RÉPONSE DE SOCIÉTÉ EN COMMANDITE GAZ MÉTRO À LA DEMANDE DE RENSEIGNEMENTS N° 1
DE LA RÉGIE DE L'ÉNERGIE (LA RÉGIE) RELATIVE AU SUIVI ADMINISTRATIF DES ÉVALUATIONS
DES PROGRAMMES DU PGEÉ 2017

PROGRAMMES PE212 - CHAUFFE-EAU À CONDENSATION ET PE225 -
AÉROTHERME À CONDENSATION

**Examen administratif 2017 des rapports d'évaluation des programmes d'efficacité
énergétique de Gaz Métro**

Figure 2-1 : Efficacité selon la température de l'air à l'entrée

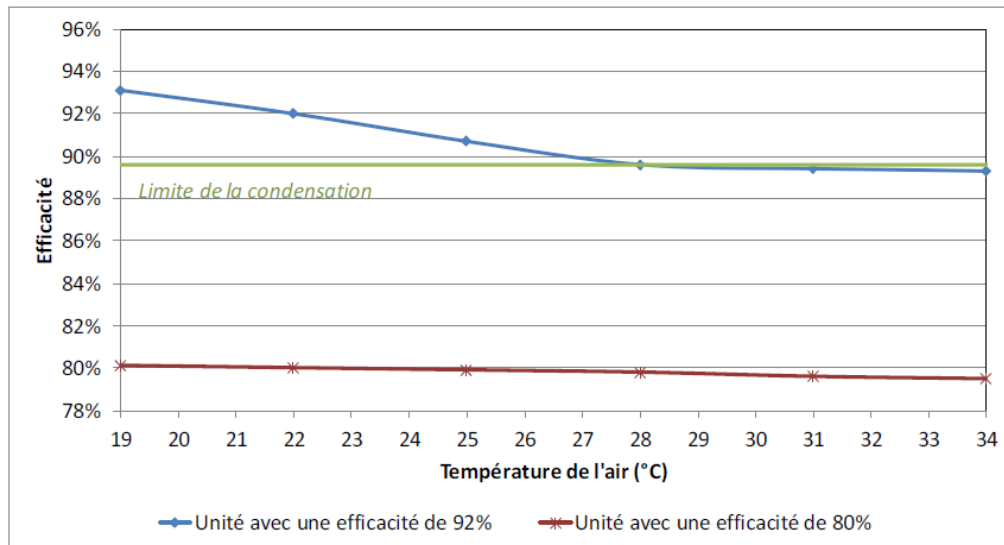
- 5.1 Considérant que l'avantage, en termes d'économies de gaz atteignables, d'un aérotherme à condensation par rapport à un aérotherme de référence réside, notamment, dans l'obtention des températures de fumées inférieures à la température de rosée du gaz naturel et permettant de condenser la vapeur d'eau y présente, pendant que l'air qui rentre à l'aérotherme récupère cette « chaleur latente », veuillez expliquer pourquoi selon la référence, il n'y a pas des conditions d'opération pouvant impacter de façon significative l'efficacité d'un aérotherme à condensation.

Le graphique qui suit tiré, de l'analyse du CTGN, montre l'impact de la température d'entrée d'air sur l'efficacité d'un aérotherme à condensation avec une efficacité nominale de 92 % (efficacité nominale moyenne des aérothermes installés dans le cadre du programme de Gaz Métro) et celle d'un aérotherme de référence standard d'une efficacité nominale de 80 %.

La plage de température d'entrée d'air utilisée dans ce graphique varie entre 19°C et 34°C, soit les températures d'opération des appareils estimées par le CTGN dans son étude⁵.

Comme le montre le graphique, l'efficacité calculée pour les appareils à condensation ayant une efficacité nominale de 92 % varie entre 93,1 % et 89,3 % selon la température de l'air à l'entrée (de 19°C à 34°C), tandis que celle d'un appareil de référence standard (non condensant) ayant une efficacité nominale de 80 % varie entre 80,1 % et 79,5 %. La température de l'air à l'entrée a donc un impact relativement faible sur l'efficacité annuelle de l'aérotherme à condensation et un impact négligeable pour l'aérotherme de référence standard non condensant.

Ainsi, pour les efficacités nominales, le gain d'efficacité d'un aérotherme à condensation par rapport à un aérotherme standard est de 12 %. Sur la plage de température d'opération considérée, il varie de 13,0 % à 9,8 %, démontrant ainsi que l'aérotherme à condensation demeure toujours largement plus efficace que l'aérotherme standard pour une même température d'entrée d'air.
